Vedtak VD-1 F46-26 Flytting av eksisterende signalregulert gangfelt E39 Fjøsangerveien i Bergen kommune

Gangfelt over E39 Fjøsangervegen v/Solem kirkegård (EV39 S78D1 1640m) kan signalreguleres som vist i sak 25/270897.

Utsnitt fra M-tegning under.

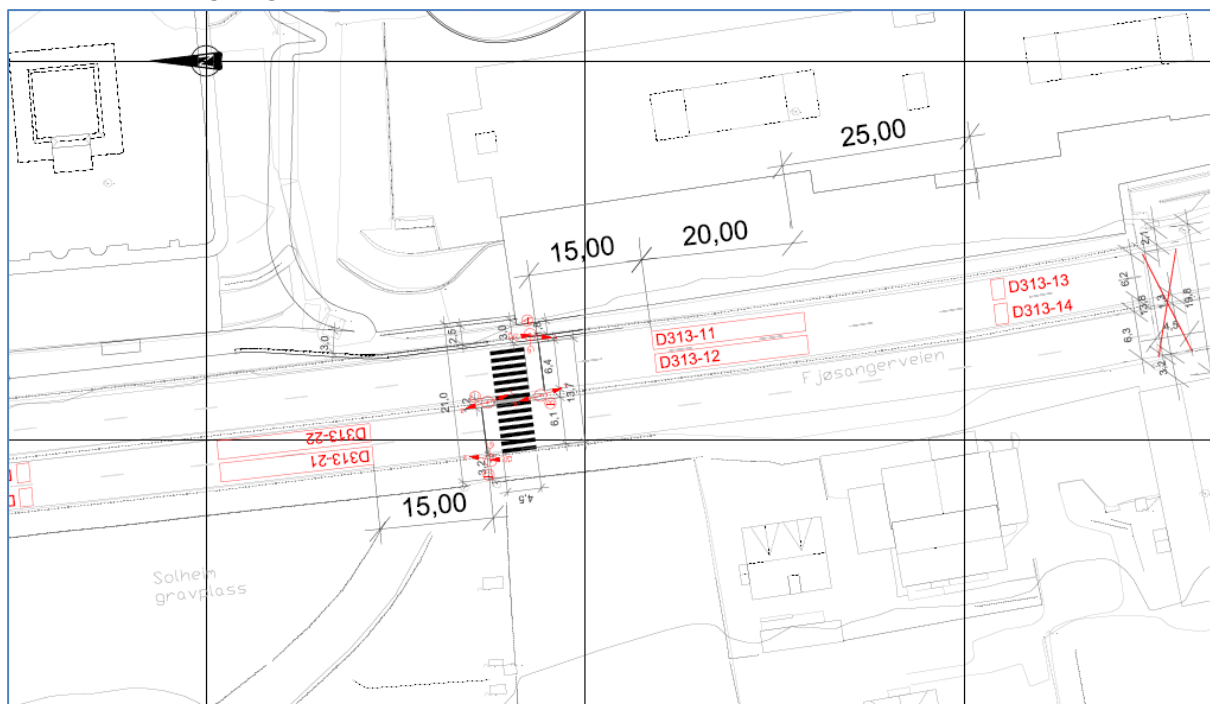
- Oppdatert M-tegning oversendes når byggeplan er utarbeidet. Eventuell endring i SK-skjema skal også oversendes.
- Fravik av krav fra N100 Veg- og gateutforming blir godkjent.
- Når det monteres trykknapp for gående på primærsignalets stolpe, plasseres stolpen ved gangfeltet (N303 kap. 4.5.2 Detaljplassering av signaler), og ikke ved stopplinja.

- På østsiden av krysset er det svært smalt. I byggeplanfasen bør det gjøres en ekstra vurdering av beste plassering og bruk av type mast.

- Dersom de fleste som skal krysse kommer fra øst (torget), vurder om det kan plasseres en trykknapp i forkant for å gjøre trykkeprosessen enklere.
- Midtdeler må utformes slik at den ikke fremstår som en smal midtøy. Gående må ikke vurdere å stoppe istedenfor å gå over. Løsningen er knyttet til forutsetningen om fravik fra N100 (se forutsetninger).
